Evidenční list změny stavby: ZL č. 57 Doplnění požadované technologie průkladového autoklávu

Název a evidenční číslo stavby: Výstavba vědeckovýzkumného centra „LERCO“, financováno z projektu „Life Environment Research Center Ostrava“ reg. č. CZ.10.03.01/00/22_003/0000003	Číslo SO/PS / / číslo změny SO/PS: D.1.4.9.1 / 1	Číslo změny stavby: 57
Název stavebního objektu/provozního souboru (SO/PS):

Evidenční list změny stavby: ZL č. 60 Úprava tras plynu u objektu patologie.

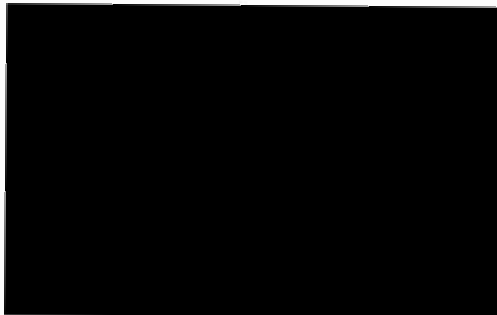
Předmětem tohoto změnového listu je úprava původně schválené přeložky plynu, která zahrnuje změnu části plynovodní přípojky objektu p.č. 1323 na plynovodní řad a prodloužení přeložky pro zajištění dostatečného krytí. Od konce tohoto řadu dále pokračuje původní přípojka objektu p.č. 1323 i nově navržená přípojka objektu patologie.

Stávající trasa přípojky vstupující do budovy patologie ze severní strany byla shledána jako nevyhovující a v částečné kolizi se schválenými úpravami terénu u budovy patologie. Proto byla navržena přípojka nová na východní straně budovy patologie.

Součástí změny je úprava vnitřního rozvodu plynu v objektu patologie - doplnění nové trasy k plynoměru na východní straně budovy a zrušení rozvodu, který vedl k původní přípojce na severní straně budovy.

K realizaci změny je nutné povolení stavebního úřadu včetně vyjádření dotčených správců sítí, což má dopad i do termínu provedení díla.
